Příloha č. 1 k písemnému stanovisku dle
KRPA 314618-1/01-20/4100002,
Projekt číslo: 2 A15T-01

Průloha č. 1 k písemnému stanovisku č. 1
KRPA-34618-1/ČJ-202400000
Počet listů: 2

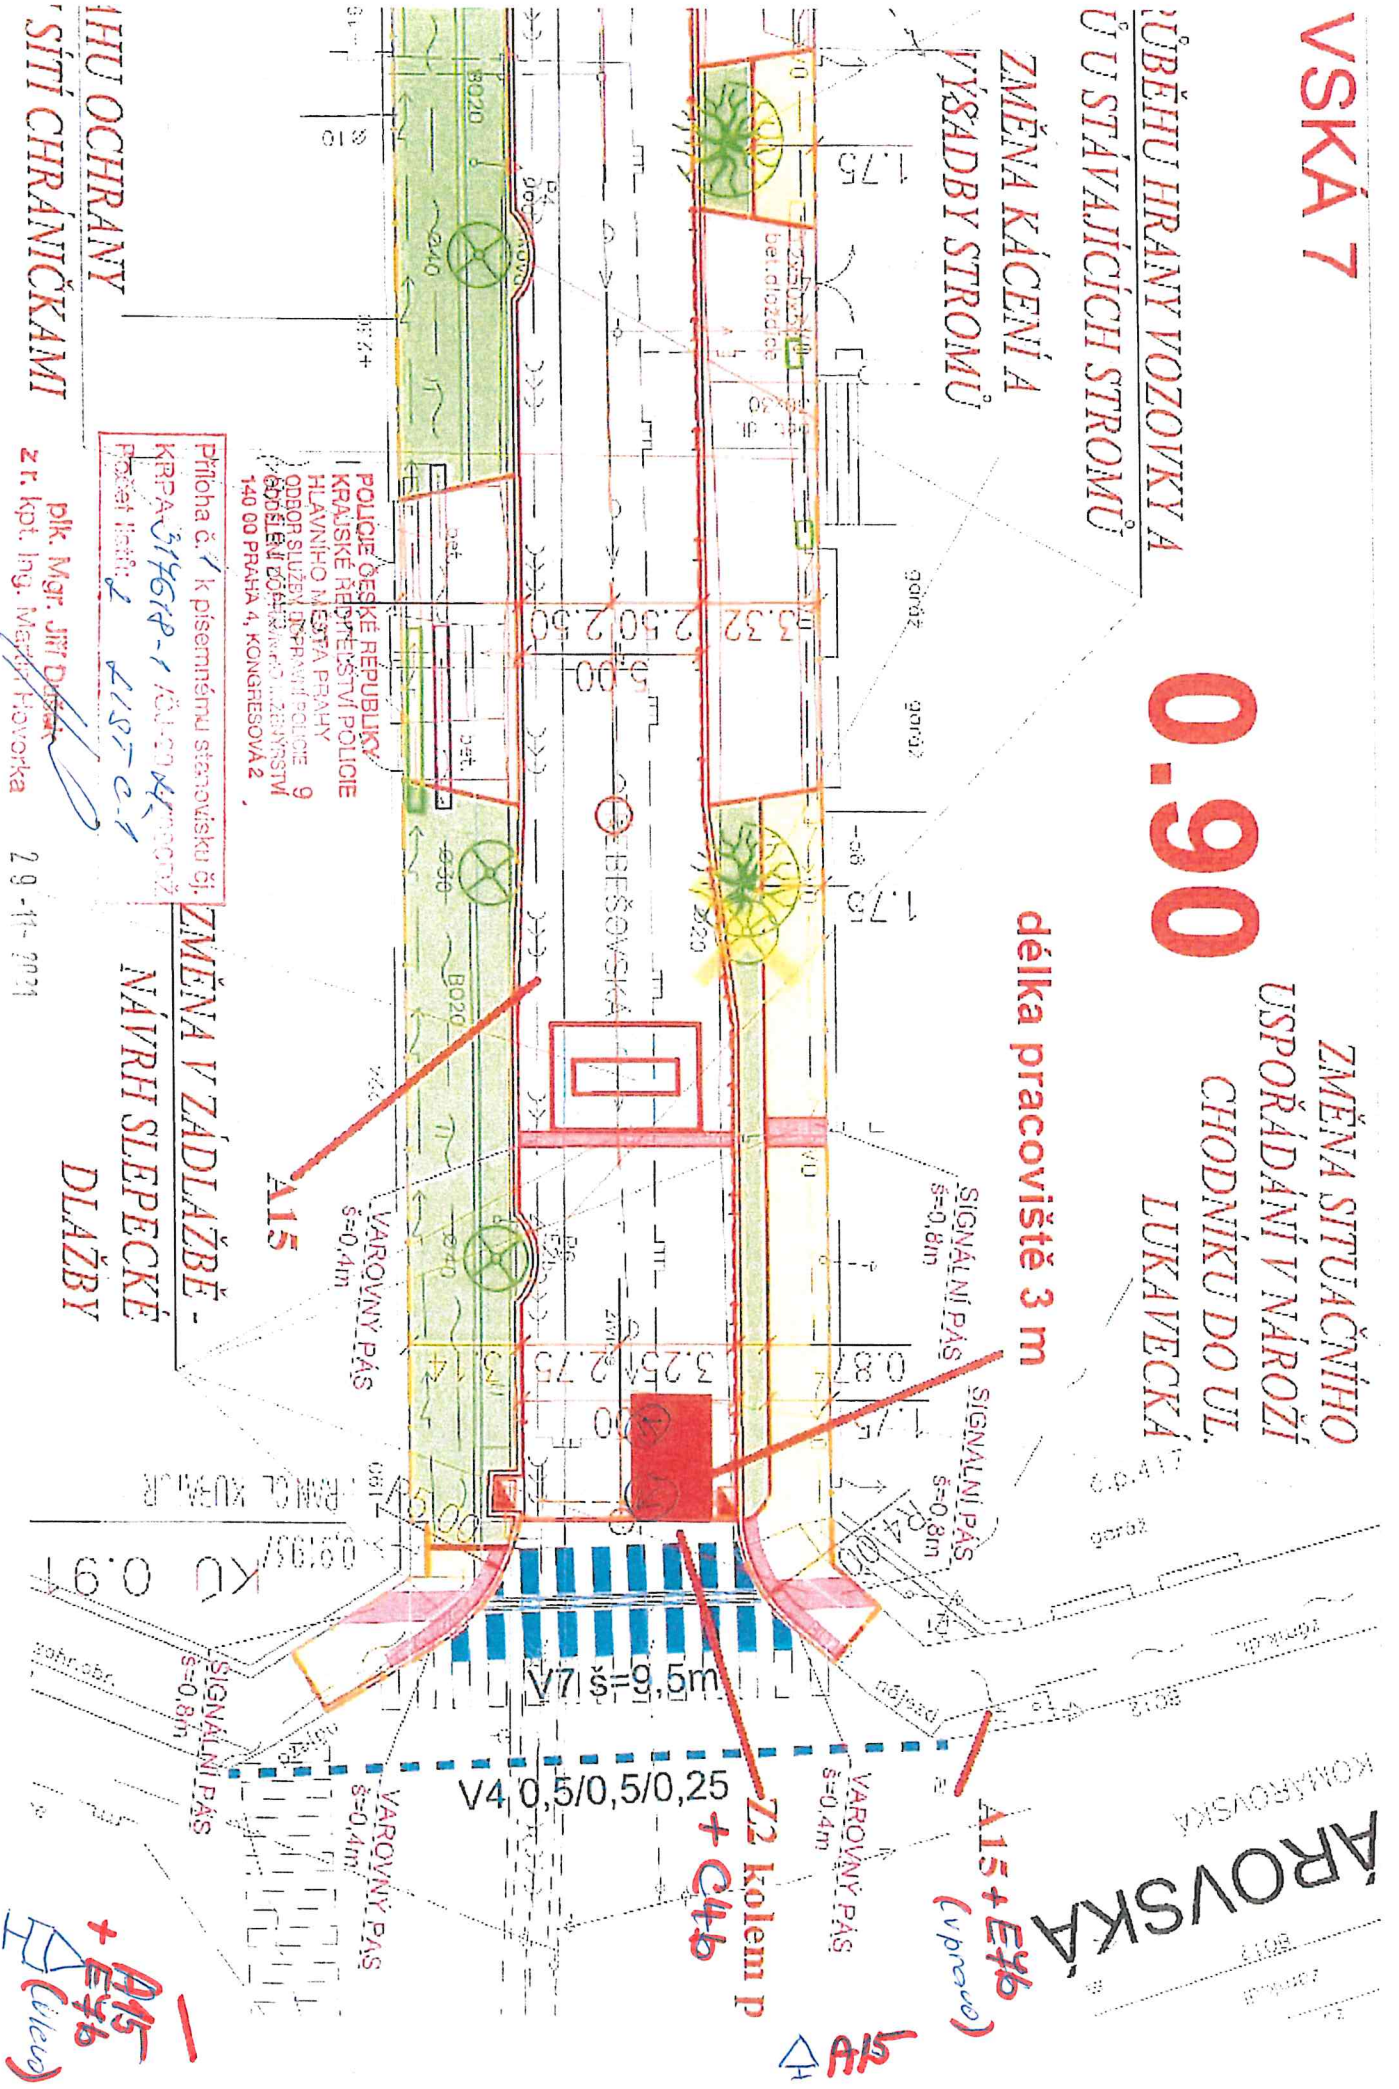
ZMĚNA STUČNÍHO
USPOŘÁDÁNÍ V NÁROŽÍ
CHODNÍKU DO UL.
LUKAVECKÁ

ZMĚNA KÁCENÍ A
VÝSADBY STROMŮ

ZMĚNA V ZÁDLAŽBĚ -
NÁVRH SLEPECKÉ
DLAŽBY

IHU OCHRANY
SÍTI CHRÁNICĚKAMI

ZMĚNA SITUAČNÍHO
USPOŘÁDÁNÍ V NÁROŽÍ
CHODNÍKU DO UL.
LUKAVECKÁ

ZMĚNA KÁCENÍ A
VÝSADBY STROMŮ

IHU OCHRANY
SÍTI CHRÁNICĚKAMI

ZMĚNA V ZÁDLAŽBĚ -
NÁVRH SLEPECKÉ
DLAŽBY
